Oggetto: autostrada A13 Bologna–Padova – Ampliamento alla terza corsia nel tratto Bologna Arcoveggio-Ferrara Sud - Procedura di Valutazione Impatto Ambientale

OSSERVAZIONI PROCEDURALI GENERALI

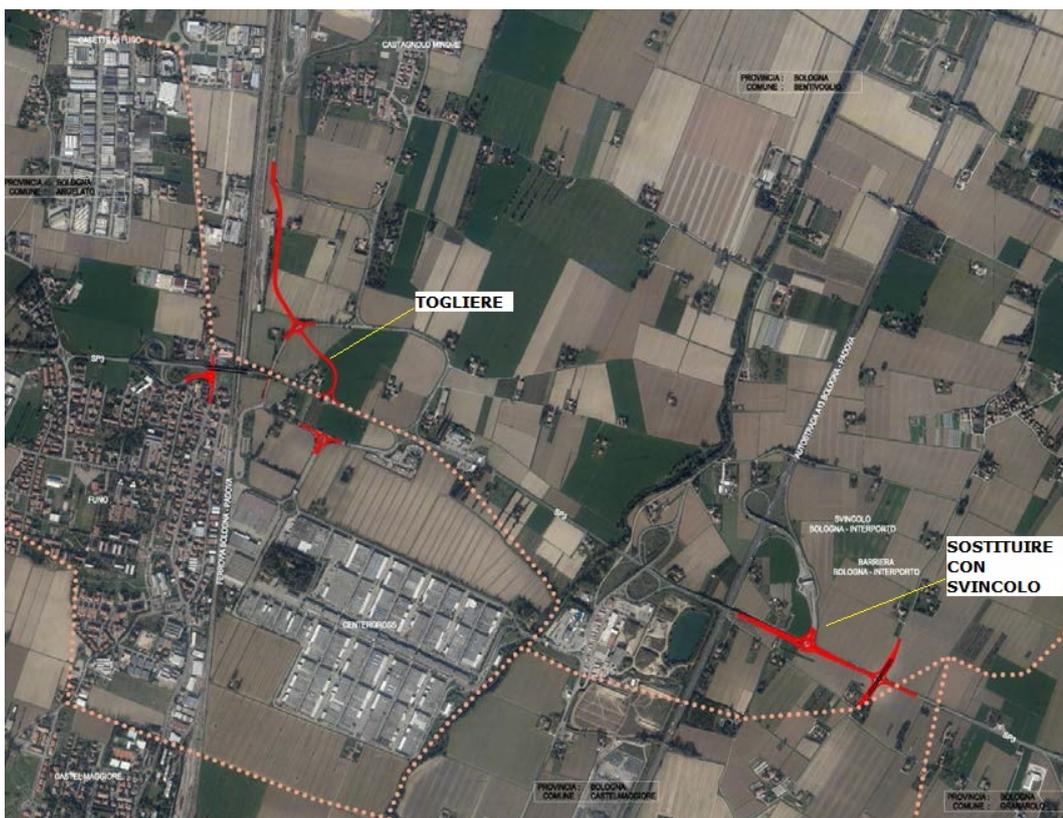
Evidenziamo inoltre che la Trasversale di Pianura è stata recentemente potenziata con svincoli attrezzati anche a due livelli e con l'immissione della Nuova Galliera (che a breve sarà terminata), ponendosi come valida reale alternativa di alleggerimento del Passante di Mezzo in caso di sua

congestione e come dorsale per i carichi pesanti diretti ai due grandi generatori di traffico di Interporto e Centergross.

Le risorse economiche che si è pensato di accantonare per la realizzazione del nuovo casello sarebbe più opportuno fossero dirottate a favore di un intervento organico sul nodo Trasversale di Pianura – Casello A13 Interporto che insiste sull’area dove sono collocati i poli funzionali strategici di Interporto e Centergross.
